Van: 5.1.2e
Verzonden: vrijdag 17 oktober 2025 14:43
Aan: 5.1.2e
CC: 5.1.2e
Onderwerp: RE: DO tekeningen Boshoven

Onderwerp: DO tekeningen Boshoven

Onderwerp: RE: dwarsprofielen Boshoven

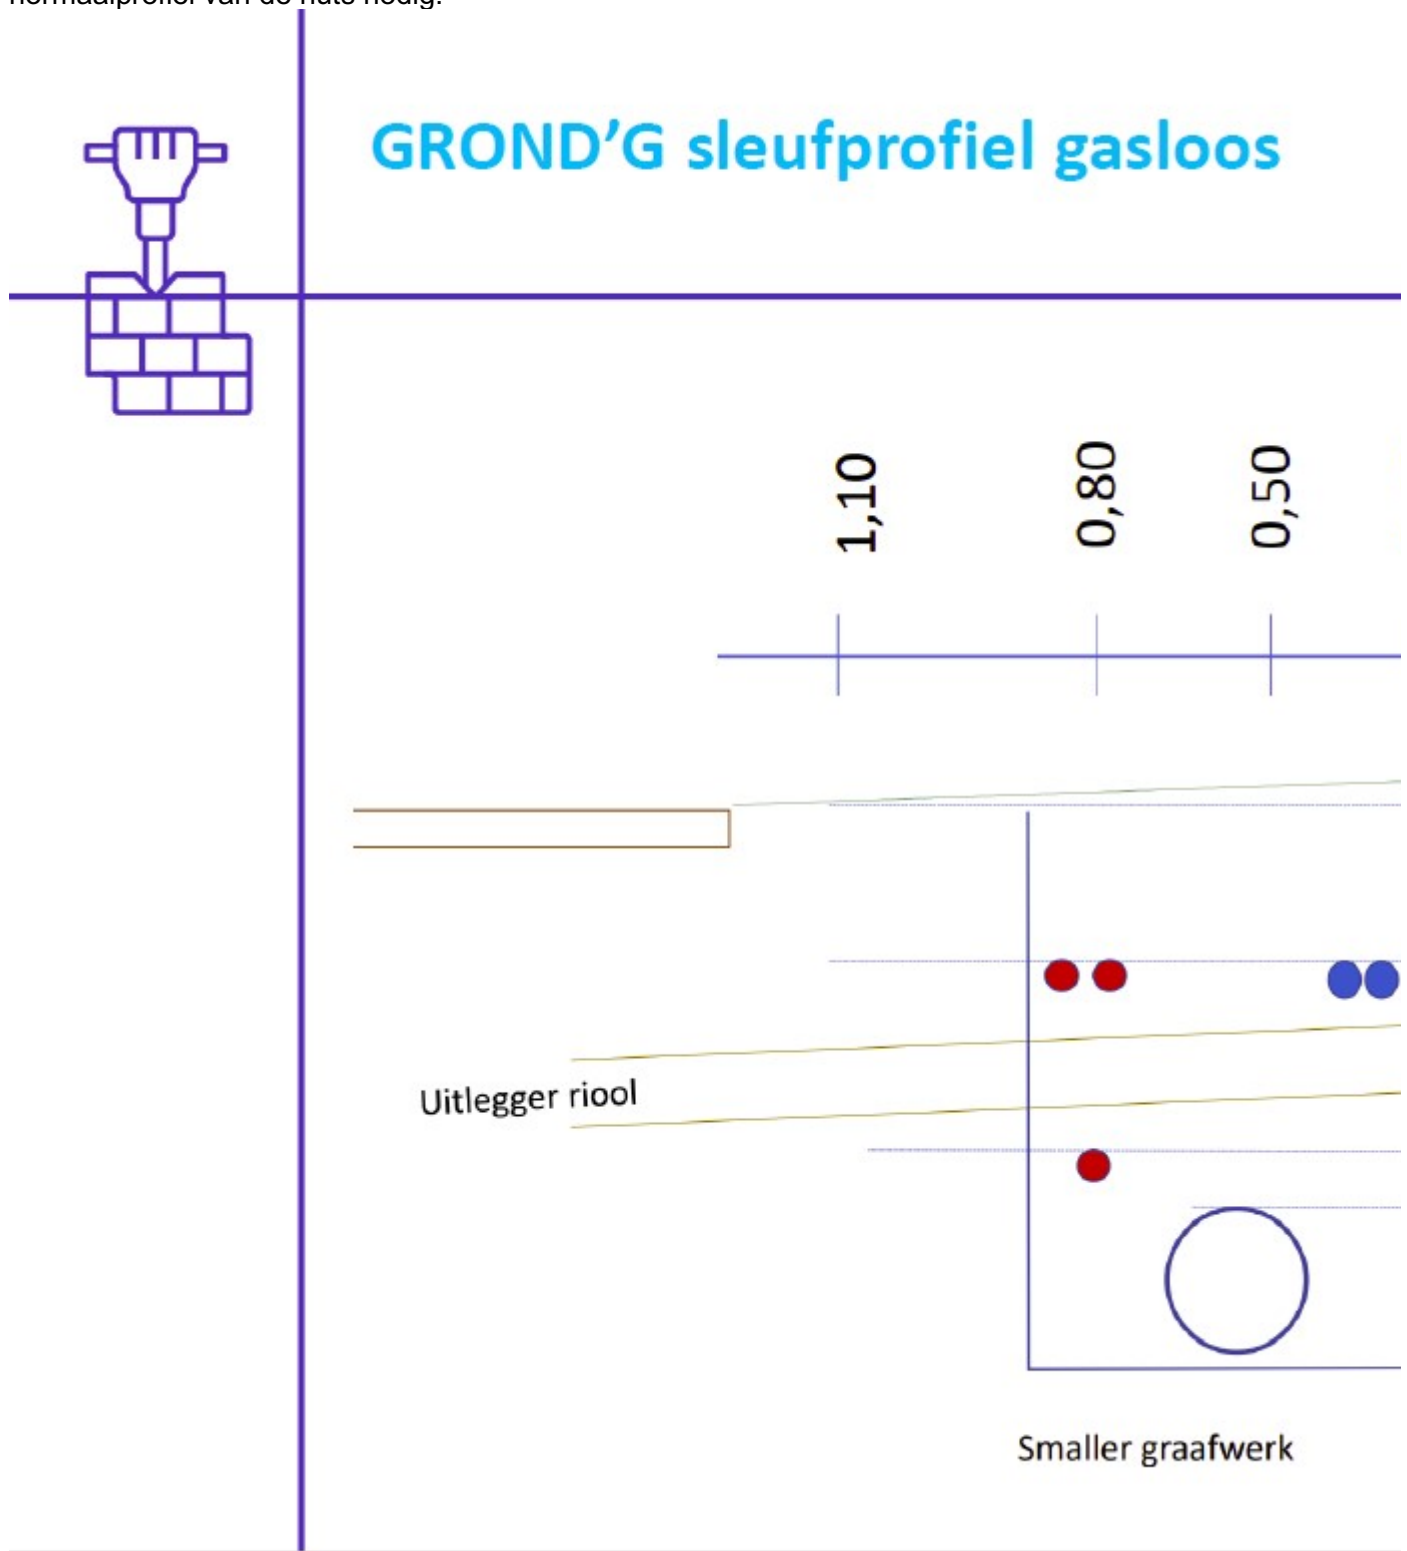
Dat ziet er goed uit, kun je op de tekeningen ook aangeven, waar de dwarsdoorsneden zijn gemaakt?

Waarschijnlijk vallen ze nog over de maatvoering. Wat mij betreft en voor alle duidelijkheid graag toevoegen aan de profielen. De nuts wil weten hoeveel ruimte er is voor kabels en leidingen. We kijken ze maandag nog even na en dan gaat het DO opnieuw naar de nuts. Voor het hele smalle profiel ook de afstand van riool tot waterleiding weergeven. Hiervoor is het normaalprofiel van de nuts nodig.

De uitlegger van het riool, huisaansluiting of kolkaansluiting gaat meestal over de waterleiding heen. In het geval van Boshoven, woningen woonconcept kiezen we ervoor, dat de uitleggers onder de waterleiding door gaan. Hierop kom ik maandag terug.
